議案第56号

工事請負変更契約の締結について

工事請負契約 変更概要

1. 工事番号 山教生工 第 11 号
2. 工事名 重要文化財「通潤橋」保存修理工事（災害復旧）
3. 工事場所 山都町 城原・長原 地内
4. 工期 平成28年12月8日～平成31年2月28日

写真5 壁石垣 一部崩落直後（平成30年5月7日）

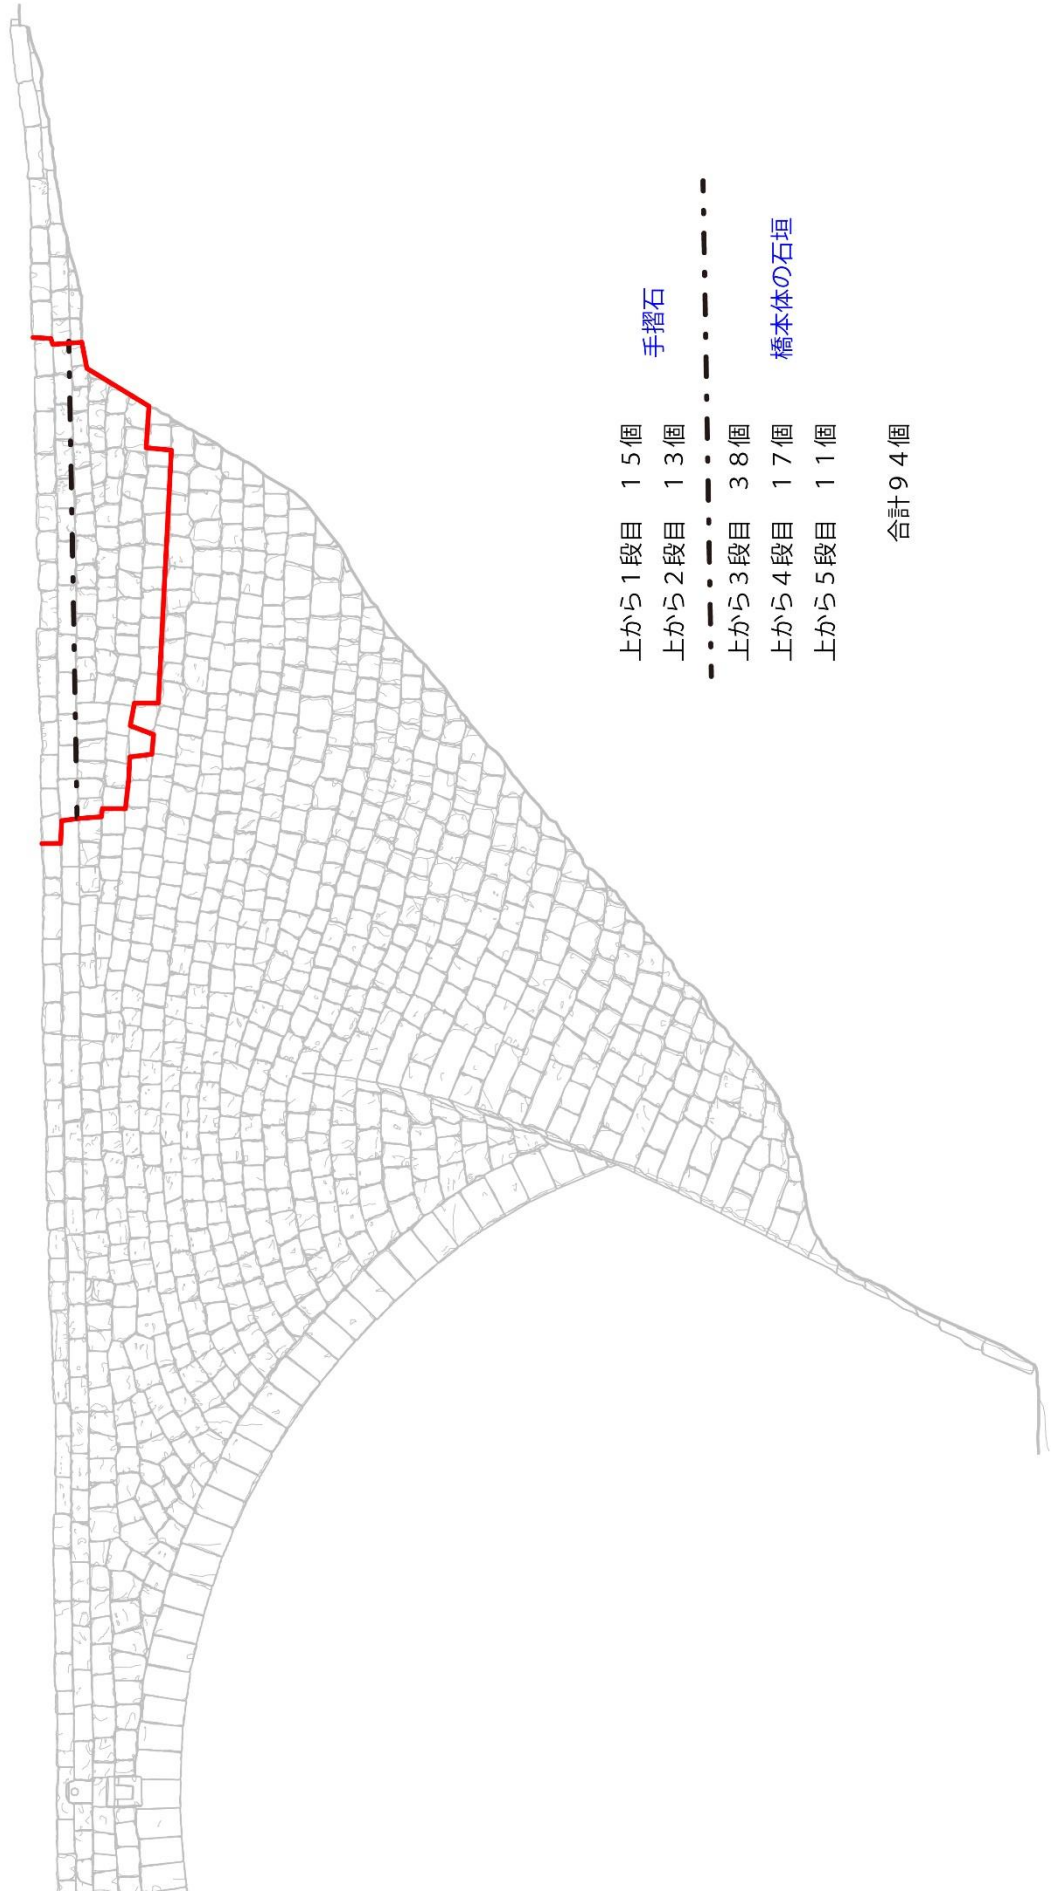
- ・平成28年熊本地震により被災した重要文化財「通潤橋」の修理工事。工事範囲は、重要文化財の指定範囲の復旧。 <※重要文化財指定範囲> 通潤橋本体、通水管、取入口、吹上口
- ・平成30年5月7日に発生した壁石垣の一部崩落に伴う石材の回収及び当面の崩落防止の応急処置を含む。

- ・被覆土掘削後の被害状況確認、及び通潤橋保存活用検討委員会での検討、文化庁との協議により、修理の範囲（数量）の変更が生じたため。
- ・白蟻被害のあった木管（1箇所）の取り替え、壁石垣の一部崩落にかかる対応が必要となったため。
- ・特殊な現場条件であり、伝統工法等を用いるため、歩掛の変更が必要になったため。
